Mission régionale d'autorité environnementale

Avis en date du 8 février 2021 sur le projet de création d'un quai de chargement et de déchargement sur la Seine situé à Marolles-sur-Seine (77)

Synthèse de l'avis

Illustration 5: localisation des espaces boisés défrichés (source : Etude d'impact p. 153)

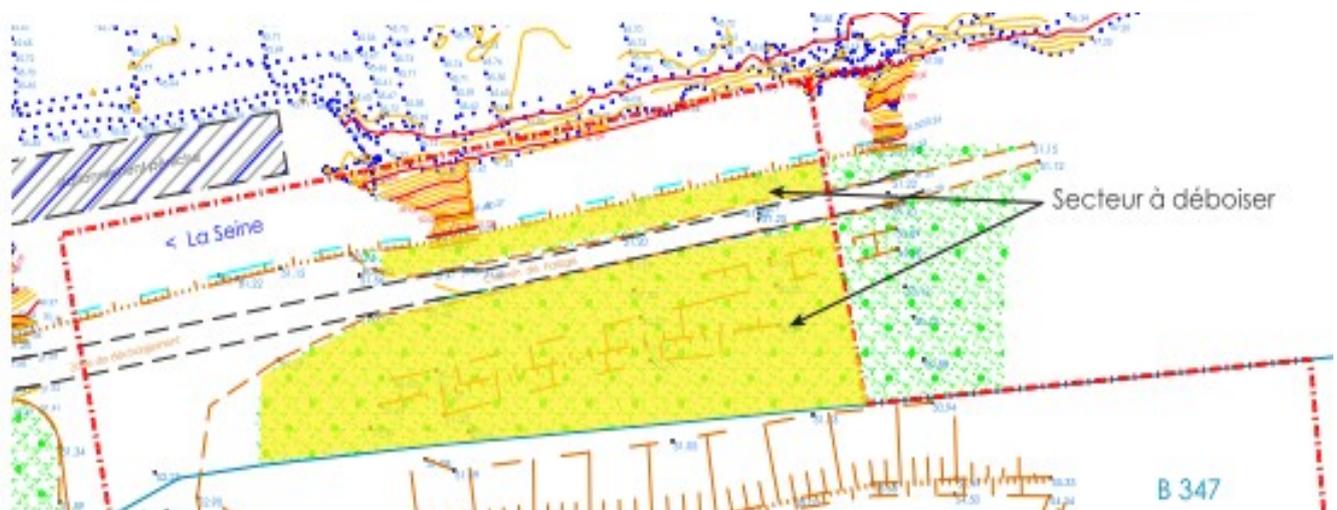
La MRAe note que la continuité écologique sur la rive sud de la Seine, dont ce boisement faisait partie, n'est pas décrite dans l'état initial. L'étude d'impact mentionne par ailleurs qu'un défrichement a déjà eu lieu en février 2020 sur environ 1 100 m², suite à une autorisation donnée par les Voies navigables de France (VNF) (p 87).

Compte tenu de la finalité du processus d'évaluation environnementale, la MRAe considère que la mise en œuvre des travaux de défrichement, qui constituent la première étape du projet, n'aurait pas dû intervenir avant la décision à prendre sur le projet, éclairée par le présent avis et par la consultation du public.

La MRAe recommande de compléter l'étude d'impact en analysant la continuité écologique qui était assurée le long de la Seine par les boisements qui ont été défrichés et le cas échéant d'adopter des mesures réduisant la dégradation de cette continuité.

Illustration 6: Cartographie des secteurs potentiels de fraie (source : annexes p.76)

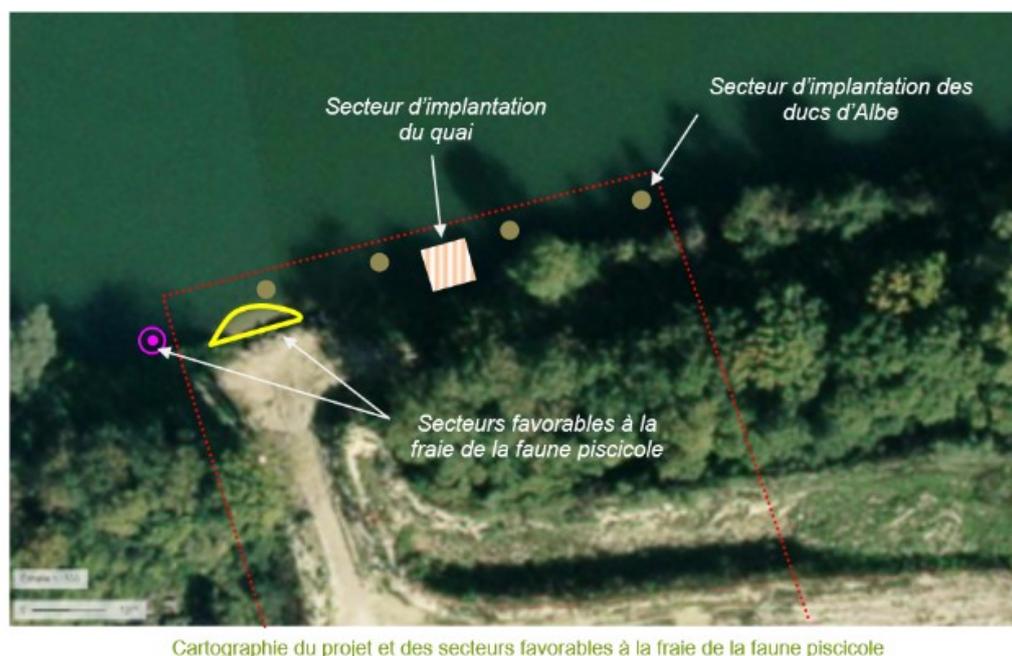
- d'une part, le secteur en jaune sur l'illustration 6 d'environ 20 m², constitué de sables et graviers en pied de berge et jusqu'à quelques mètres de la berge, propice à la fraie de la Loche de rivière, de la Vandoise et du Barbeau ;
- et d'autre part un secteur très ponctuel en rose sur l'illustration 6, favorable au Chabot sur environ 1,5 m².

Cet intérêt est toutefois minoré par l'étude d'impact (p. 18) qui note que la zone de fraie en bordure de berge a été créée artificiellement par des matériaux de dragage et fait fréquemment l'objet de perturbations qui rendent peu probable la fonctionnalité de la frayère.

L'un des quatre ducs d'Albe prévus dans le lit mineur de la Seine sera implanté à proximité immédiate de la zone de frayère potentielle identifiée¹⁴. D'après l'étude d'impact, les activités d'accostage, de chargement et de déchargement sont susceptibles de provoquer des chutes de matières transportées et des écoulements issus de la circulation des véhicules par exemple.

Illustration 8: Photographies et schéma de localisation de la berge à reconstituer (source : Etude d'impact p.159)

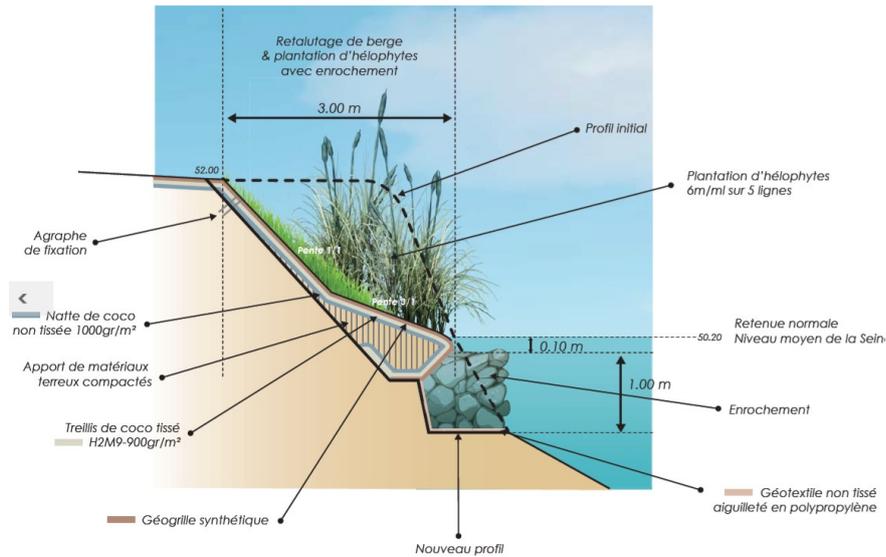
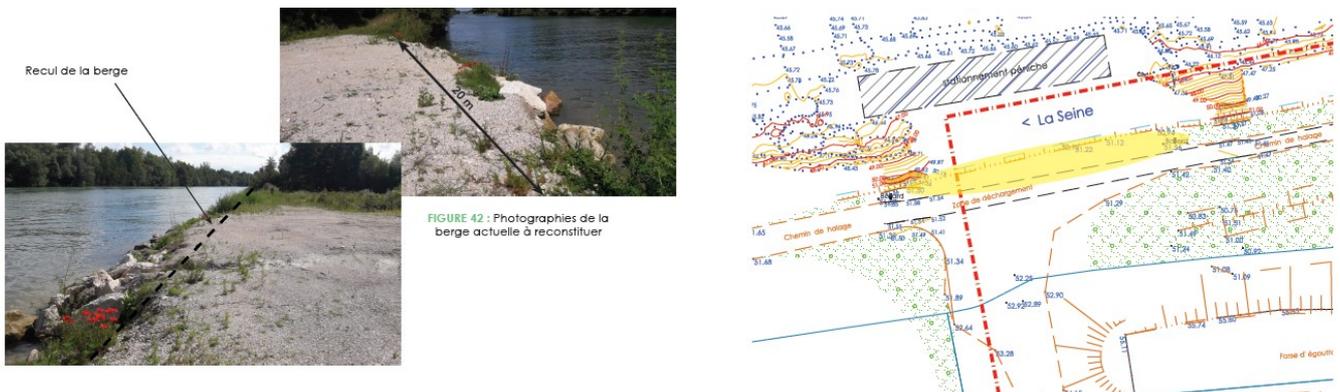
Cette section de berge à reconstituer sera située au droit de la zone repérée comme frayère potentielle sur un linéaire d'environ 20 m. Elle paraît devoir se substituer à cette zone et se situer au droit du duc d'Albe, le plus à l'aval. Il convient pour la MRAe de localiser cette section de berge reconstituée sur le plan des travaux et de préciser comment l'aménagement proposé améliorera dans la durée les potentialités de frai par rapport à la berge actuelle, eu égard notamment aux perturbations résiduelles du projet qui justifient cette mesure de compensation.

L'étude d'impact indique qu'un plan de gestion de la mesure compensatoire sera établi par un organisme chargé de sa réalisation et de son suivi, une fois l'autorisation obtenue. Les modalités de gestion et de suivi de la mesure de compensation qui conditionnent son efficacité dans la durée méritent pour la MRAe d'être présentées dans l'étude d'impact.

- la localisation de la mesure compensatoire de reconstitution d'une berge naturelle favorable au frai, par rapport au quai de chargement et de déchargement ;
- l'efficacité de cette mesure et ses modalités de suivi.
